# ÚZEMNÍ PLÁN MĚSTA BRNA

Textová část Odůvodnění

Kapitola 19 Vyhodnocení připomínek

Souhrn podání SP9 *(bez osobních údajů)*

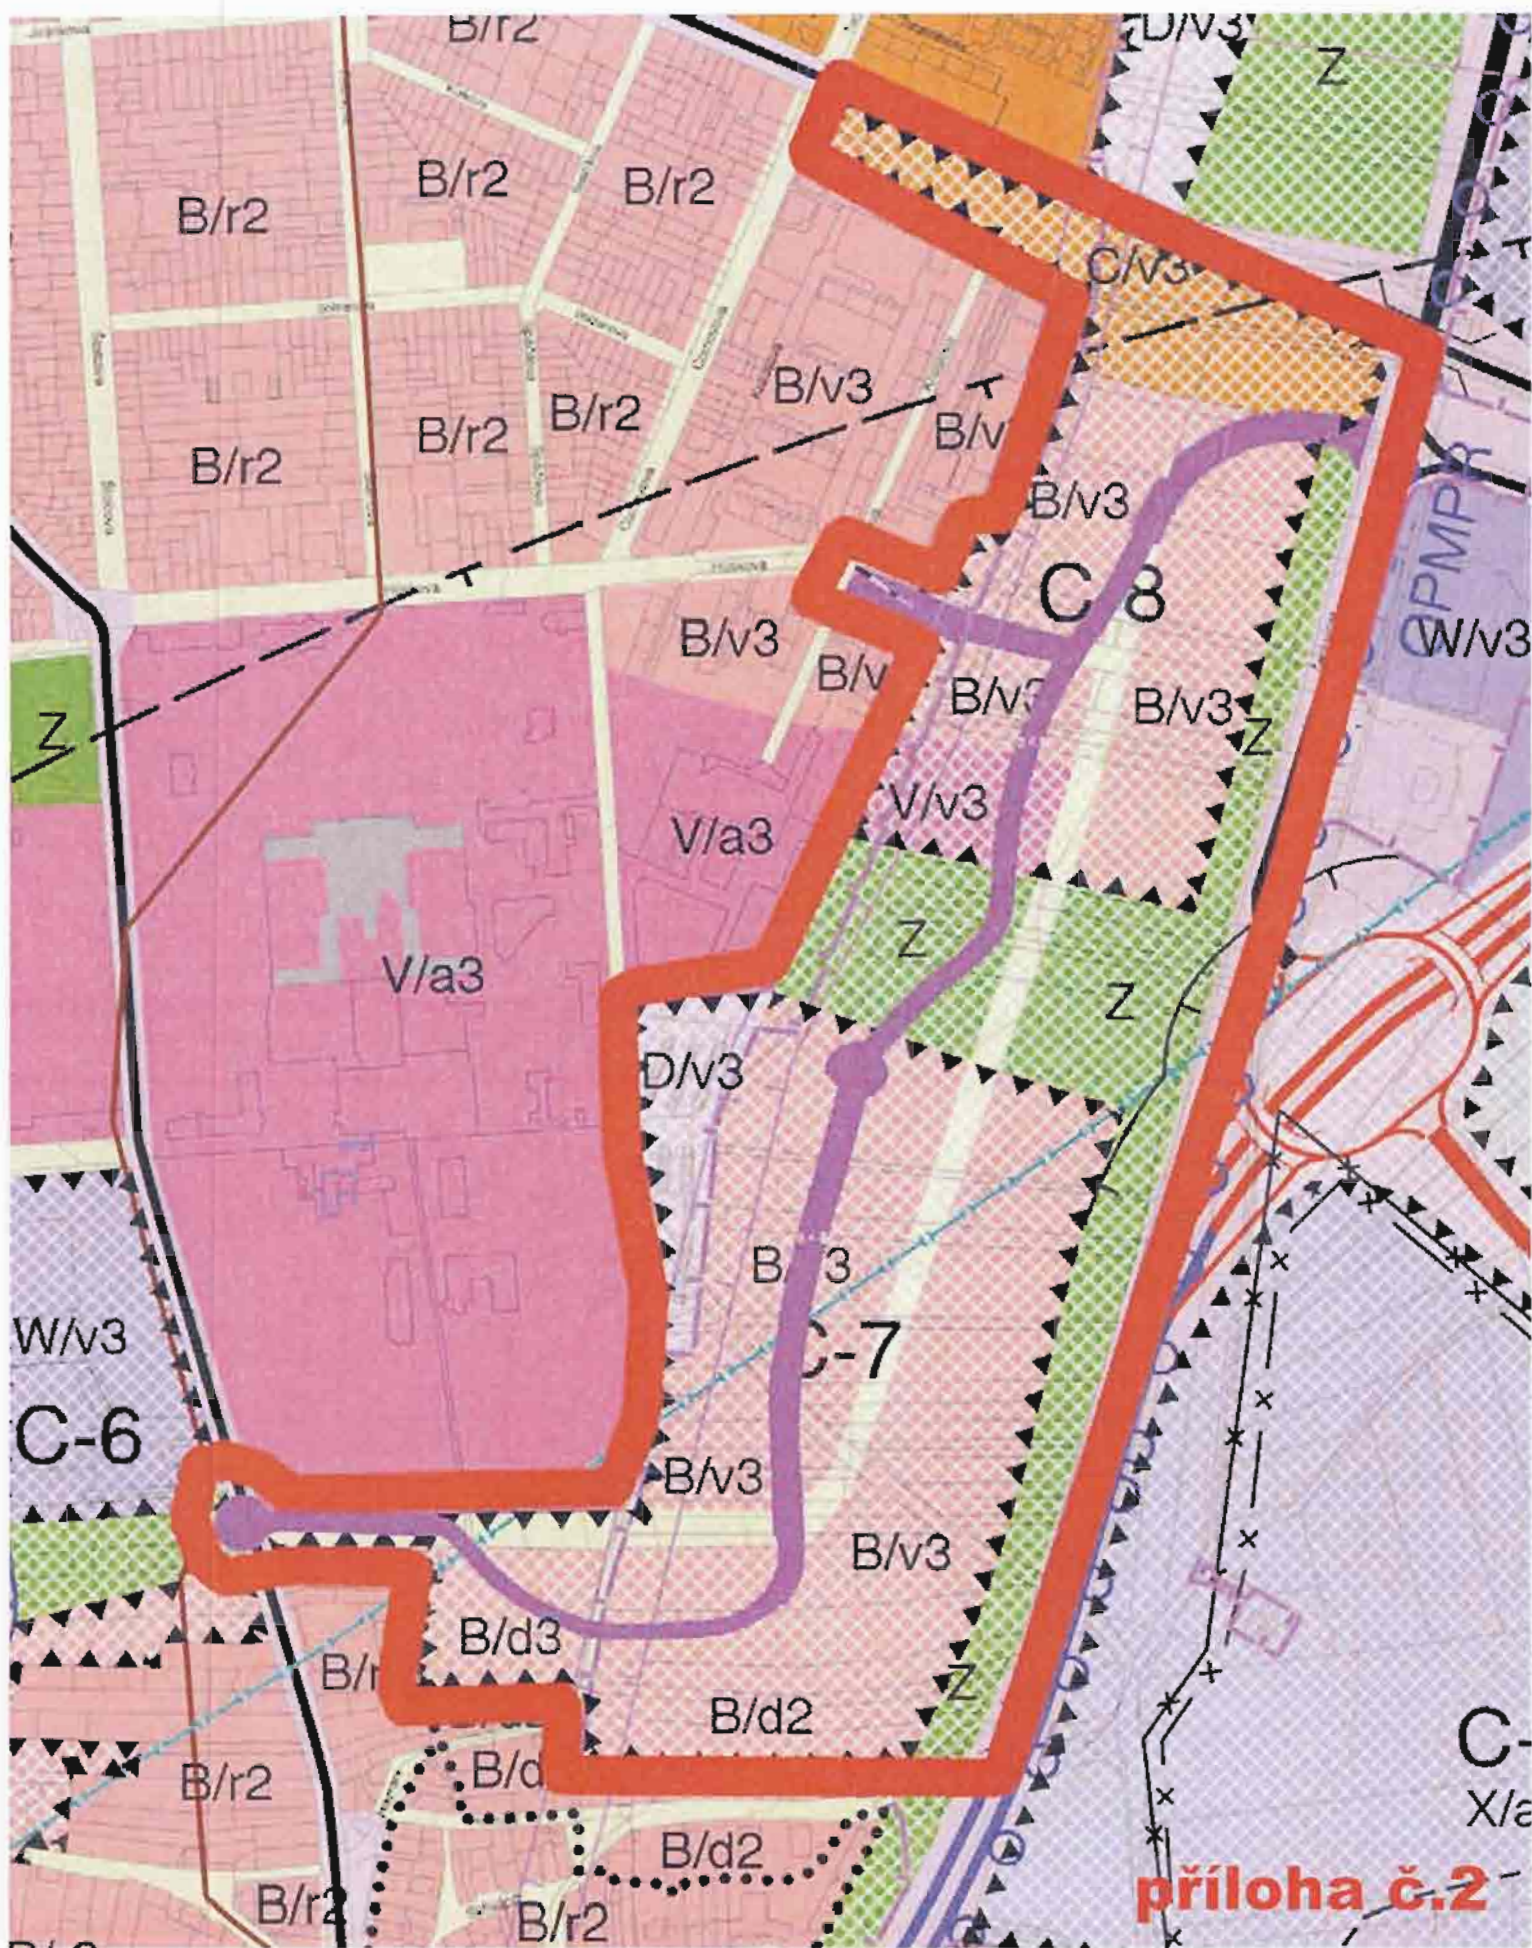
ZMČČ **požaduje** zpracovat variantu I ve vedení páteřní komunikace územím(C-7, C-8) se zpracováním kruhového objezdu v napojení na ulici Charbulovu a ukončením vstříčnou křižovatkou na ulici Černovické naproti křižovatce u areálu firmy „AAA“.

Požadujeme zpracovat takové podmínky využití území C-7, které respektují výše zmíněnou zastavovací studii. Dále pro celé území požadujeme regulativy takové, aby bylo možno navrhovat strukturovanou zástavbu s přihlédnutím i k indexům podlažních ploch (IPP) dle stávajícího platného Územního plánu města Brna (ÚPmB) /10/2

#### 10/4. Lokalita „sídliště Turgeněvova“

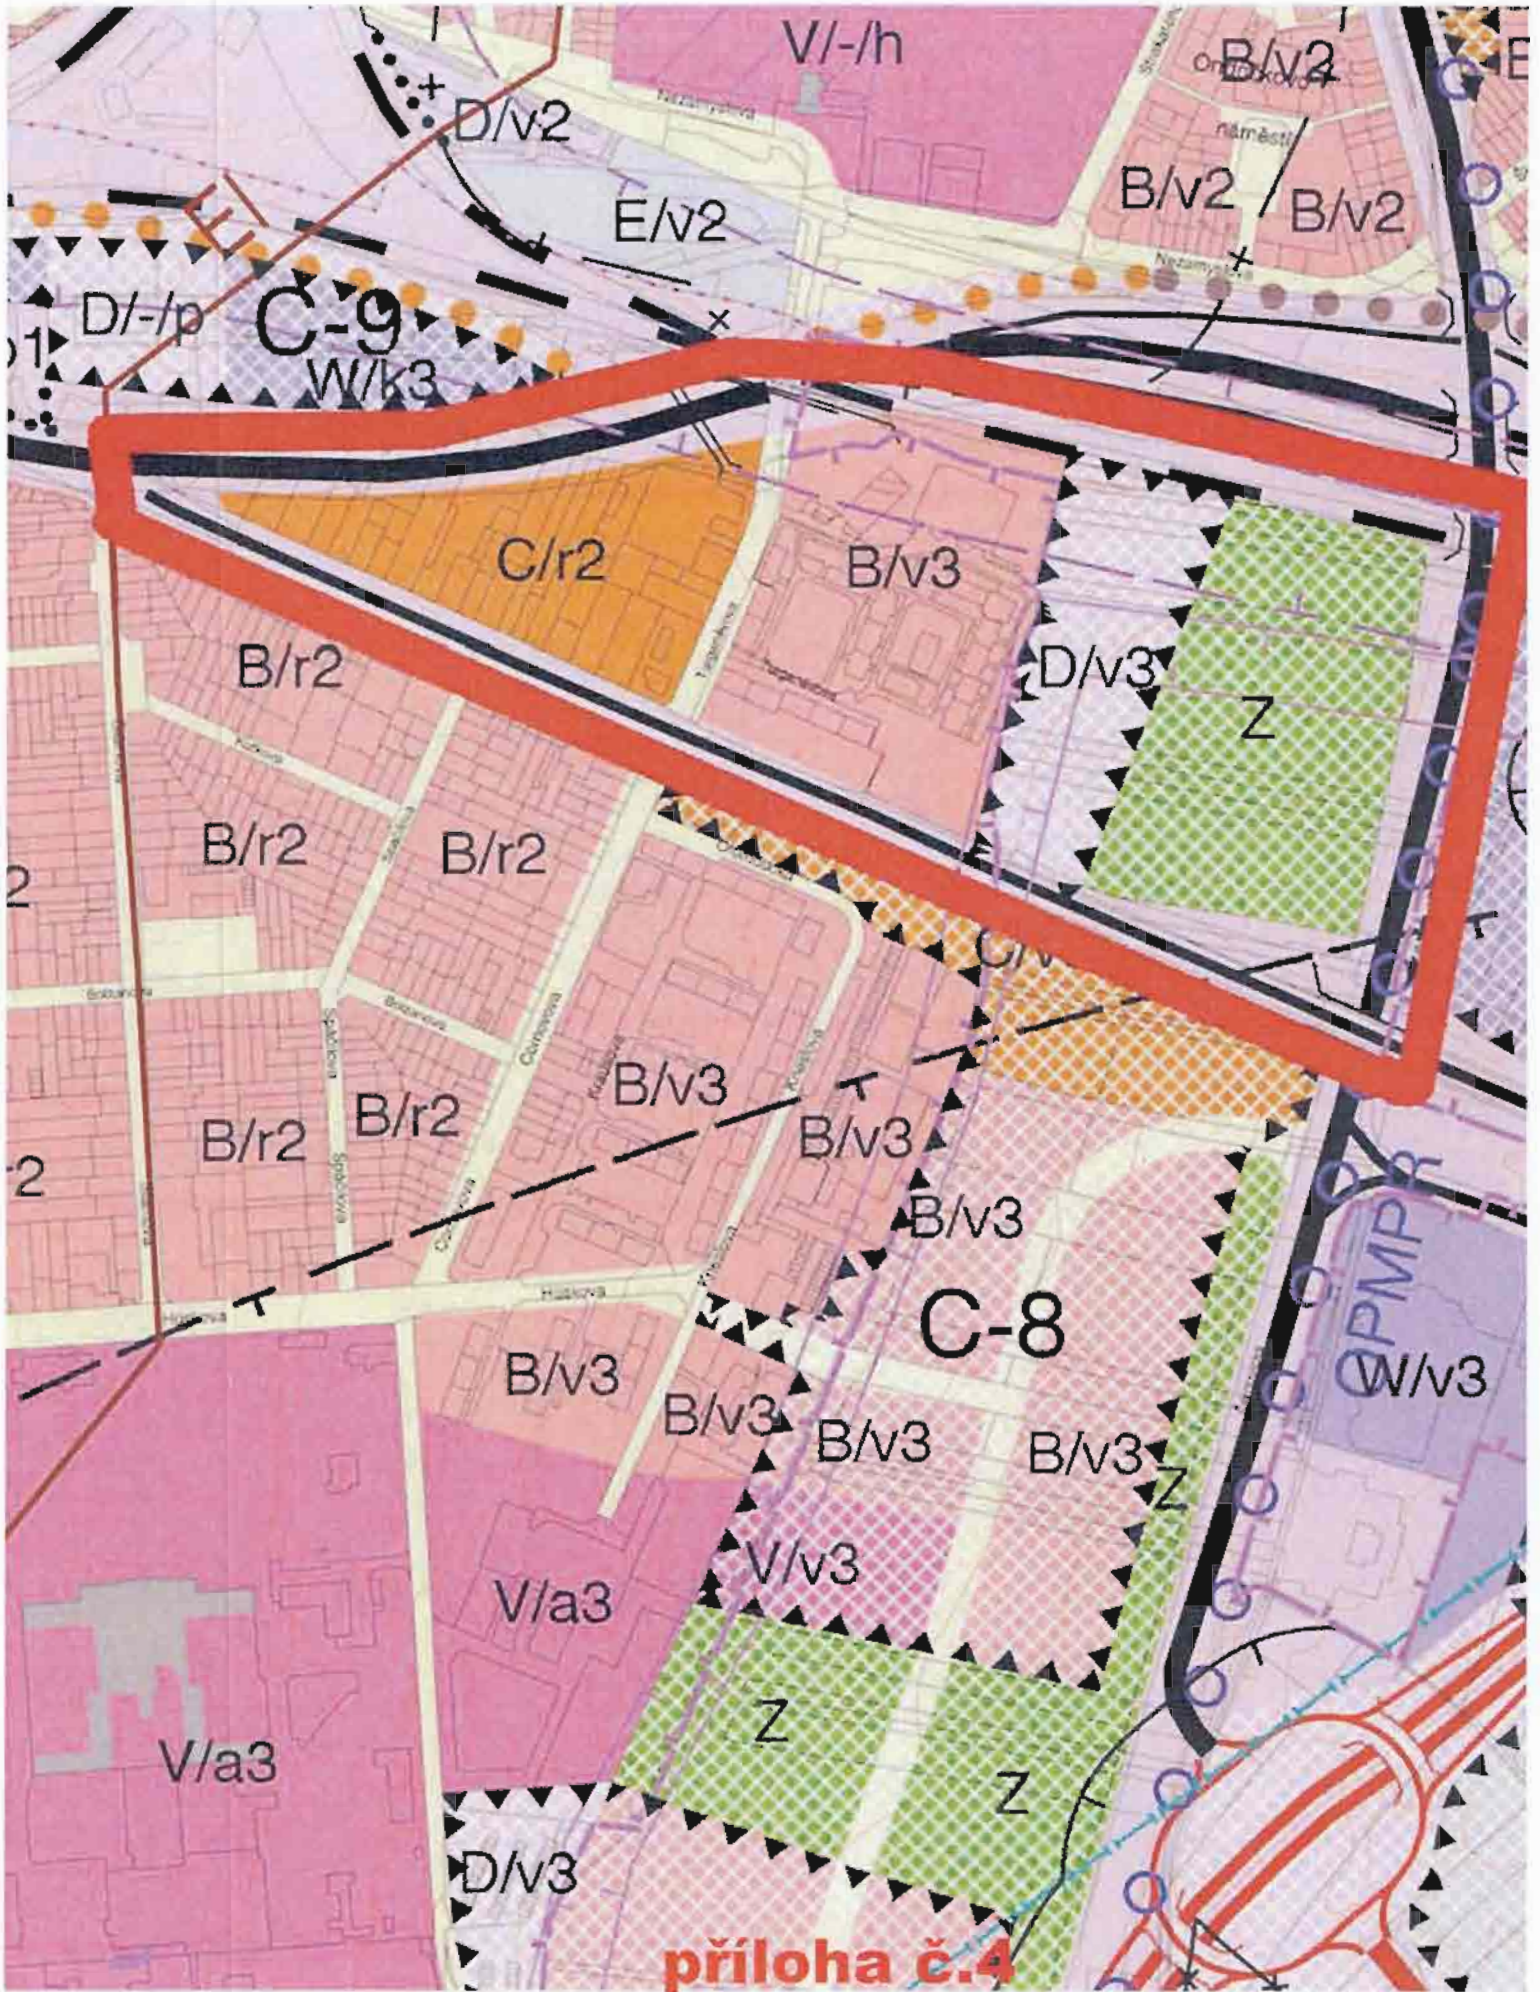
ZMČČ **požaduje** zpracovat variantu I s následujícími úpravami. Plochy „sídliště“ Turgeněvova“ požadujeme změnit z plochy smíšené obytné (C/v3) na plochy bydlení (B/v3). Plochu mezi ulicí Turgeněvova, Olomoucká a Ostravská ponechat na (C/v3). /10/4

#### 10/6. Území naproti křižovatky ulic Řehořova a Kovácká

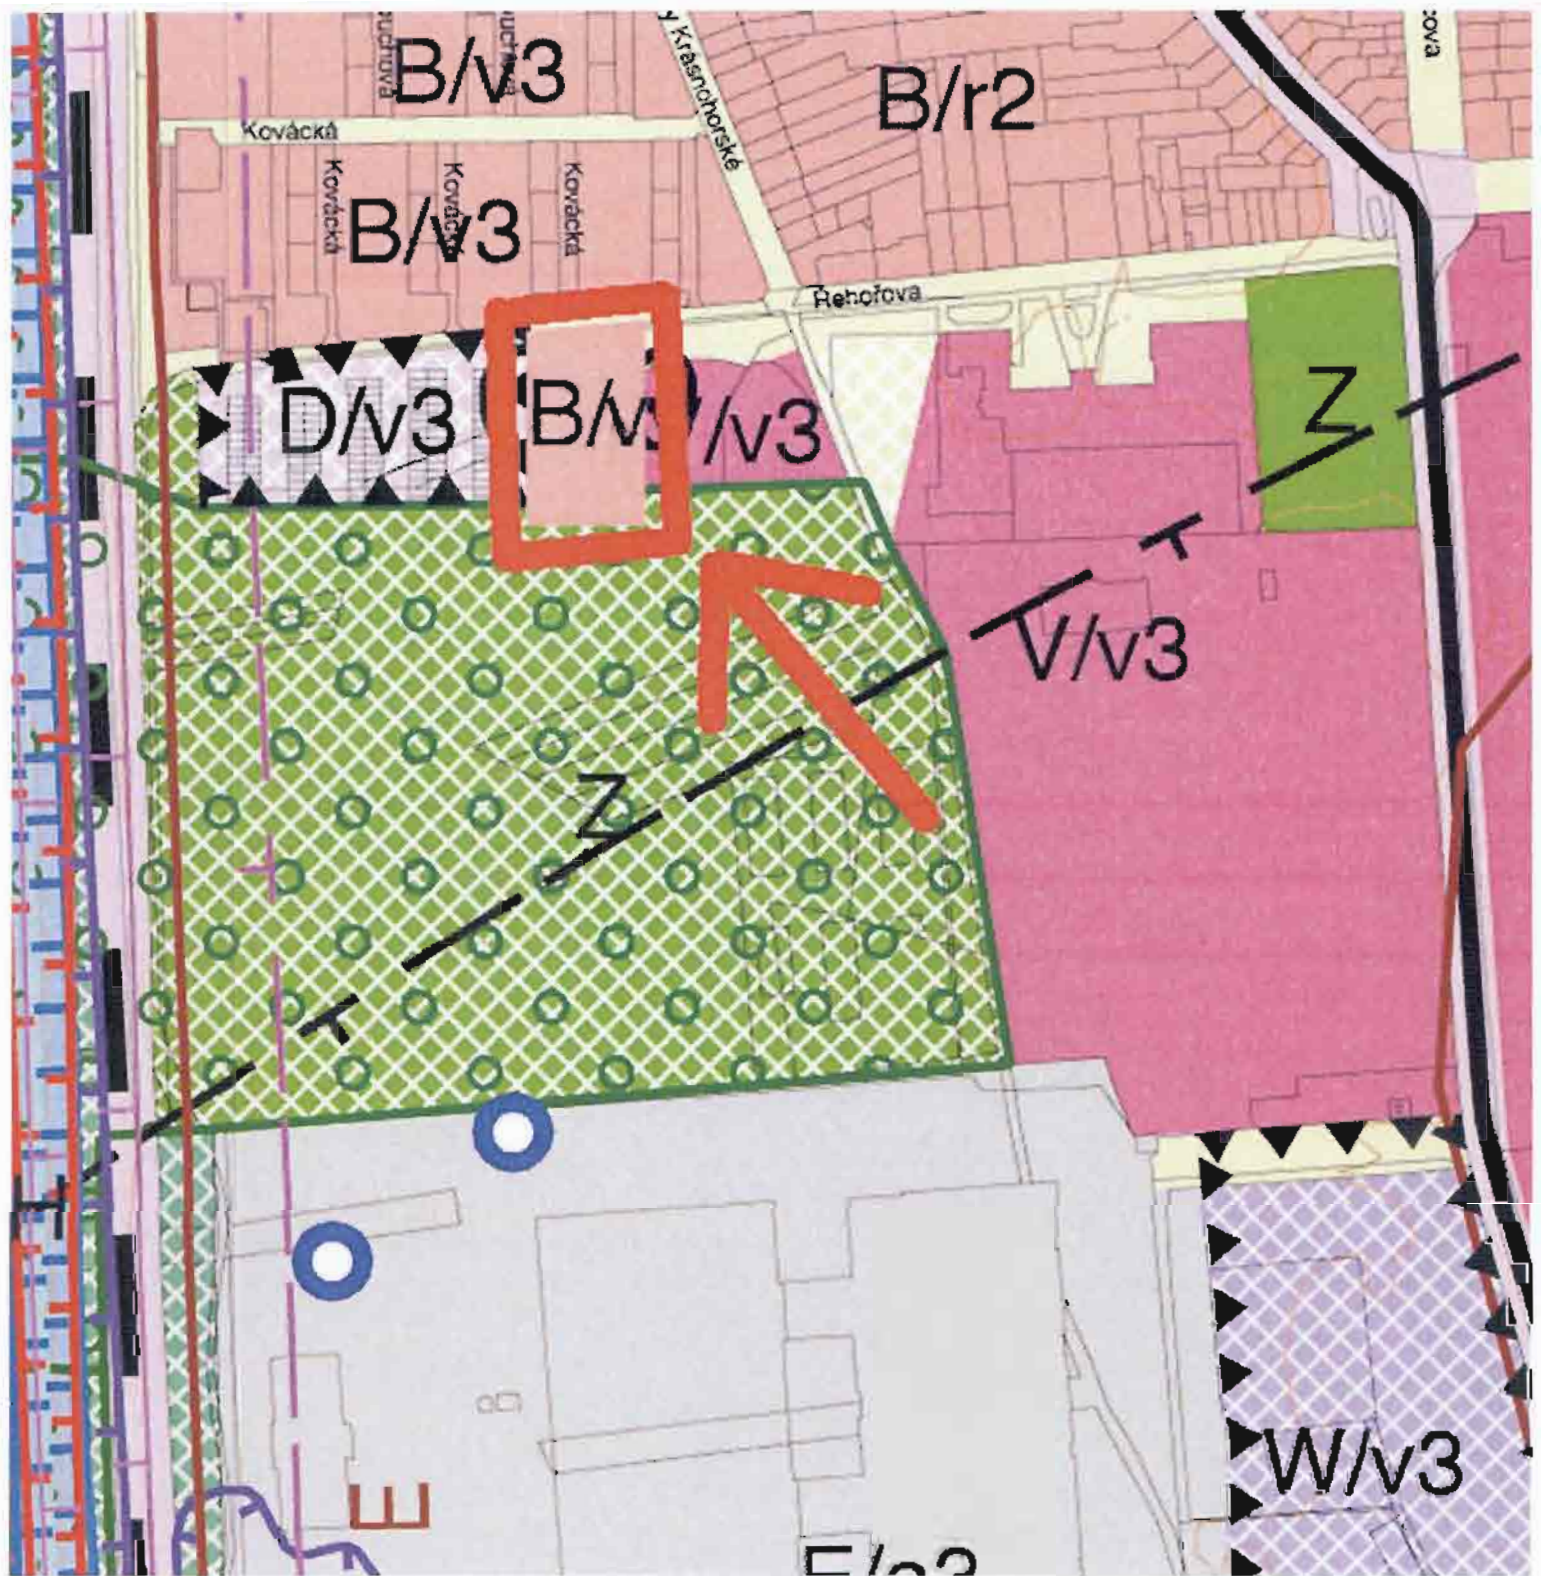
ZMČČ **požaduje** zpracovat do všech variant-změnit městskou zeleň (Z) na plochy pro bydlení (B) na pozemcích 1693/5, 1691/134, 1691/107, 1691/133, 1693/1, 1691/108, 1691/135, vše v k.ú. Černovice a respektovat stávající platný ÚPmB. /10/6
